**INFRASTRUTTURE FERROVIARIE STRATEGICHE DEFINITE DALLA
LEGGE OBIETTIVO N. 443/01
LINEA AV/AC TORINO – VENEZIA Tratta VERONA – PADOVA
Lotto funzionale Verona – Bivio Vicenza
PROGETTO ESECUTIVO
NV - NUOVA VIABILITA' INTERFERENZE VIARIE
NV55 – ALLARGAMENTO VIA PONTARA SANDRI TRATTO VERONA
GENERALE
RELAZIONE CONFRONTO PD/PE**

RAPPORTO DI VERIFICA DELLA PROGETTAZIONE

PROGETTO/COMMESSA: INOD
Linea AV-AC Verona - Padova - Tratta Verona - Moenza
Lotto funzionale Verona - Bivio Moenza
PROGETTO DEFINITIVO per A.I.

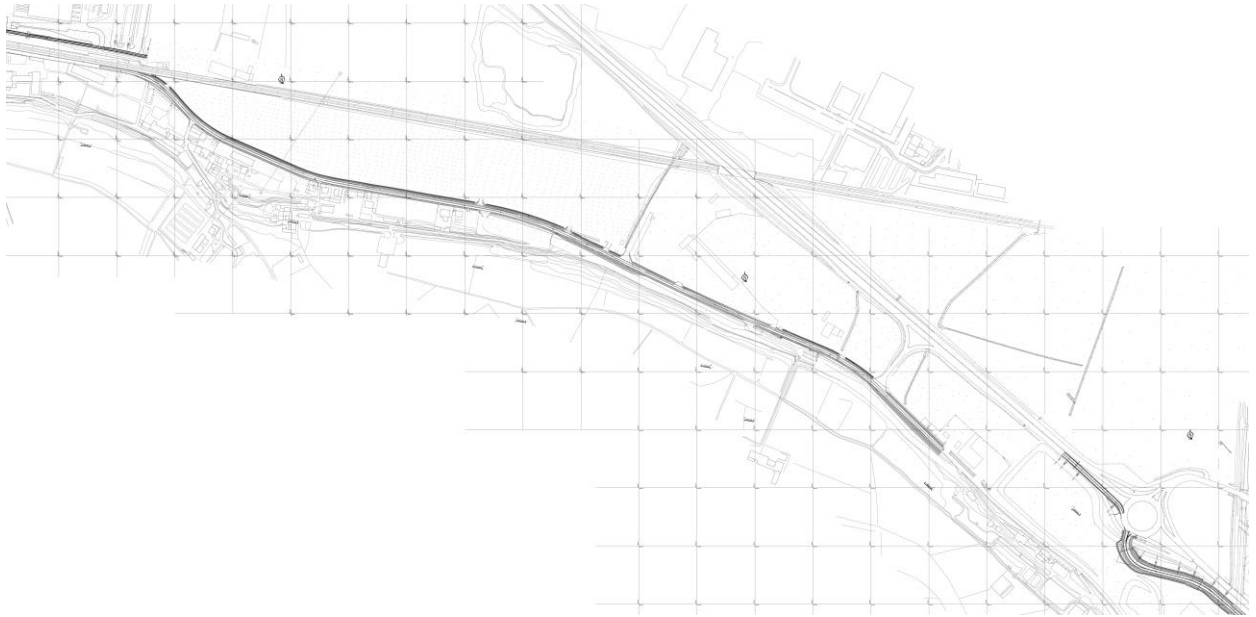
Rispetto al PD è stata modificata la via Pontara Sandri in modo da stare quanto più in sovrapposizione al sedime attuale dove necessario.

In particolare, sul tracciato del Progetto Definitivo, dal punto di vista planimetrico si è riscontrato come i raccordi clotoidici non rispettassero i valori minimi richiesti dalla normativa e l'uso di una curva con raggio grande non permetteva di rispettare i vincoli geometrici delle curve alle due estremità del tracciato.

Nella fase esecutiva, quindi, sono state apportate alcune modifiche alla geometria planimetrica, cercando comunque mantenere l'occupazione a terra prevista nel progetto definitivo, in modo da porre rimedio alle imprecisioni presenti nel definitivo.
